改善箇所説明図②

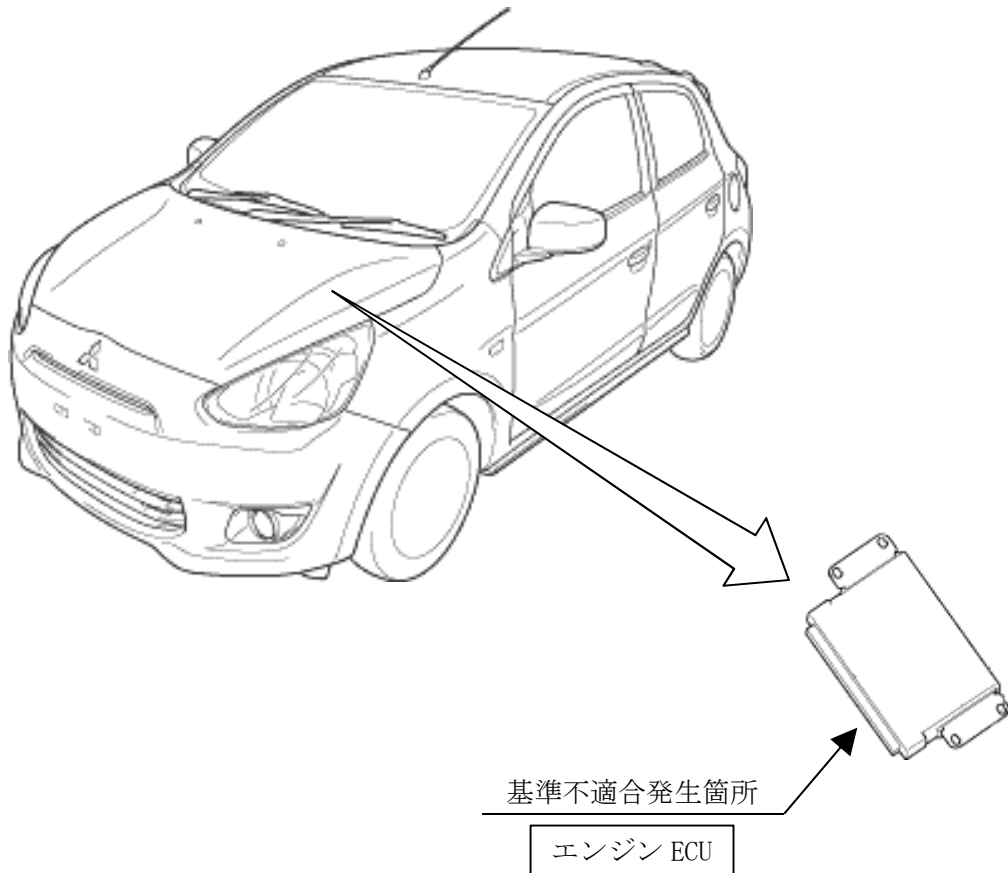
アイドリングストップ機能付き車のエンジンECUにおいて、制御プログラムが不適切なため、触媒劣化診断が適正に実施されないことがある。そのため、触媒が劣化しても警告灯が点灯しないおそれがある。

全車両、エンジン ECU の制御プログラムを対策仕様書き替える。

注：図中の 内は、プログラムを書き替える部品を示す。

識別：助手席ドアアッパーヒンジのドア側取付けボルト（下側）頭部に、白色または黄色ペイントを塗布する。
